PREVOST

BULLETIN DE GARANTIE

BG15-53A

DATE :	NOVEMBRE 2015	SECTION :
		04 - Échappement
EXPIRATION:	NOVEMBRE 2017	
SUJET :	FILTRE À PARTICULES (DPF) - VÉRIFICATION DU SERRAGE DE DEUX BOUCHONS

PREMIER BOUCHON

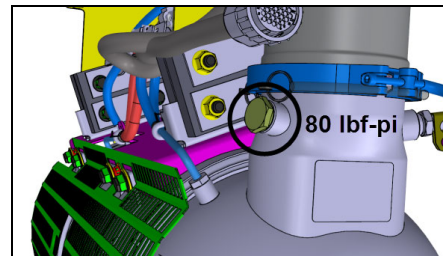
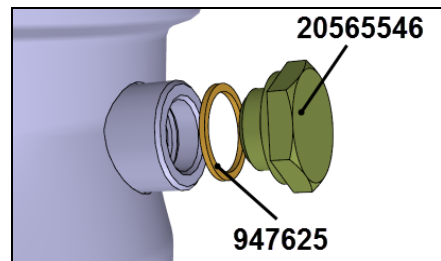
1. Vérifier si le bouchon hexagonal M20 situé à la droite du filtre à particules (voir images à droite) est desserré.

Remarque : Accéder au bouchon en détachant le velcro du manchon isolant.

2. Appliquer un serrage de **80 lbf-pi**.

Si le bouchon est manquant, commander le bouchon #20565546 ainsi que le joint de cuivre #947625.

LE VÉHICULE NE DOIT PAS ÊTRE UTILISÉ SI LE BOUCHON EST MANQUANT.

DEUXIÈME BOUCHON

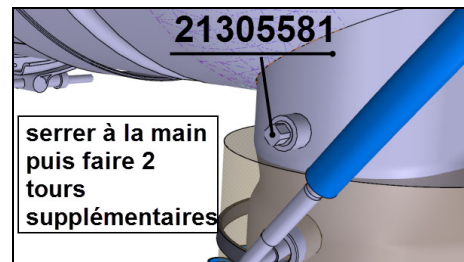
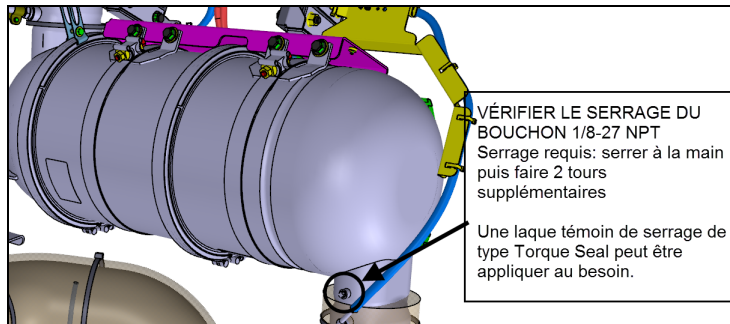
1. Vérifier si le bouchon 1/8-27 NPT situé à l'arrière gauche du filtre à particules (voir images à droite) est desserré.

Remarque : Accéder au bouchon en détachant le velcro du manchon isolant.

2. Serrer à la main puis faire **2 tours supplémentaires**.

Si le bouchon est manquant, commander le bouchon #21305581.

Remarque : Un composé anti-grippage au cuivre (copper anti-seize lubrifiant) peut être appliqué sur les filets de ce bouchon si nécessaire.
